DETERMINAZIONE N° 480 DEL 22/04/2020

OGGETTO: GIUDIZIO DI COMPATIBILITA' AMBIENTALE AI SENSI DELL'ART.27 BIS DEL D.LGS. 152/2006 E S.M.E.I

PROGETTO: IMPIANTO TRATTAMENTO RIFIUTI COSTITUITI DA IMBALLAGGI IN PLASTICA E METALLO

PARERE N. 06/2020

Si riportano di seguito uno schema di riepilogo delle diverse tipologie di acque sopra illustrate e la pianta scarichi:

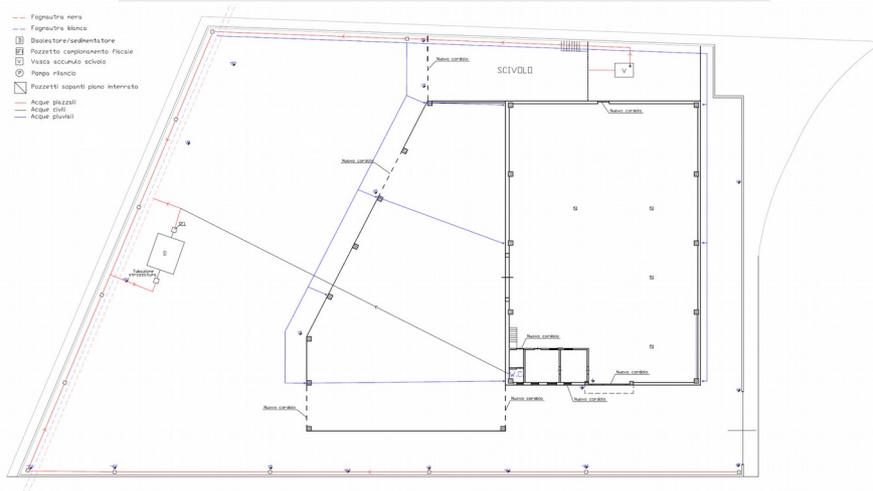
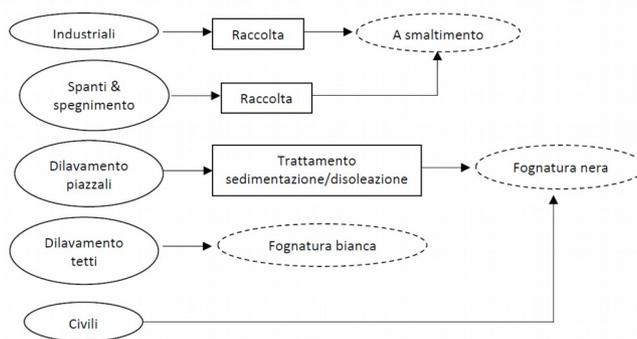
Per quanto riguarda le acque meteoriche si richiede viene richiesta una migliore descrizione del sistema di captazione e scarico delle acque meteoriche in grado di evidenziare la coerenza con i requisiti dell'art. 39 del PTA. In particolare:

- acque meteoriche da tetto: deve essere descritto il destino della "fognatura bianca" (SIA pag.60) evidenziando la capacità idraulica di smaltimento (considerando superfici di captazione). Ai fini del risparmio della risorsa idrica il proponente valuti anche la possibilità di utilizzo delle meteoriche da tetto nel ciclo produttivo;

- acque meteoriche da piazzale: per eventi con tempo di ritorno maggiori di 10, stante la capacità di trattamento del sistema di 30 l/sec, lo stesso piazzale funziona come vasca di accumulo a monte dell'impianto di trattamento e, quindi dovranno essere descritti, eventualmente con l'utilizzo di planimetrie, gli accorgimenti utilizzati per garantire la tenuta del piazzale quale vasca di accumulo in modo da evitare fuoriuscite d'acqua diverse rispetto quelle dell'impianto di trattamento; inoltre, essendo l'impianto di trattamento sotto la superficie del piazzale, si spieghi come viene garantito il buon funzionamento dello stesso impianto anche in caso di allagamento del piazzale e quindi di riempimento totale dell'impianto.

Le integrazioni hanno parzialmente fornito quanto richiesto, in particolare, si chiede che in fase di collaudo venga definita la seguente destinazione delle acque meteoriche di dilavamento: tutte le acque meteoriche dell'area vanno a finire in fognatura nera, ad eccezione di quelle provenienti dalle coperture, che avranno come destinazione la "fognatura bianca".
